改善箇所説明図

エンジン断面図

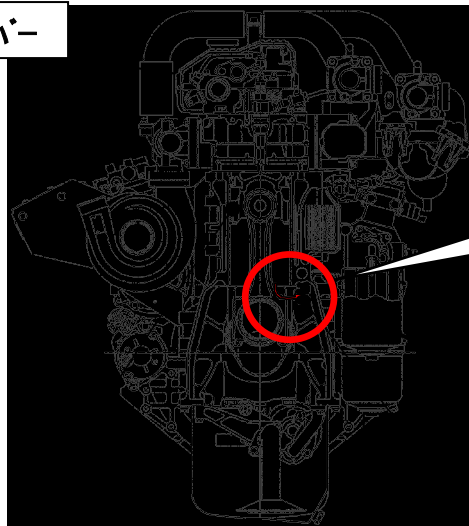
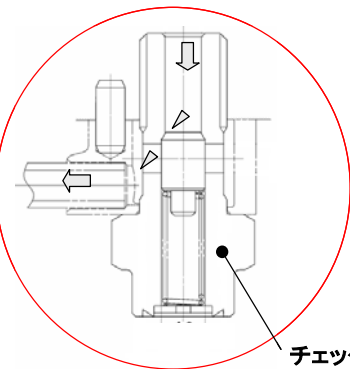
基準不適合発生箇所

原動機において、ピストン冷却用オイル噴射装置のチェックバルブボディの剛性が不足しているため、当該バルブを組み付けた際にボディが変形し、オイルが噴射されず、ピストンが冷却されないものがある。そのため、そのまま使用を続けると、当該ピストンの温度が上昇して亀裂又は焼き付きが発生し、最悪の場合、オイルが漏れ、火災が発生する。又は、走行不能になるおそれがある。

改善措置の内容

全車両、気筒毎にチェックバルブの機能を点検し、作動不良があった場合、当該気筒のピストン一式（ピストン、シリンダーライナー等）を新品に交換する。また、全車両、チェックバルブを対策品に交換する。

なお、対策品の全数供給までに時間を要するため、暫定措置として当該噴射装置がオイルを噴射する場合には、後日、チェックバルブを対策品と交換する。
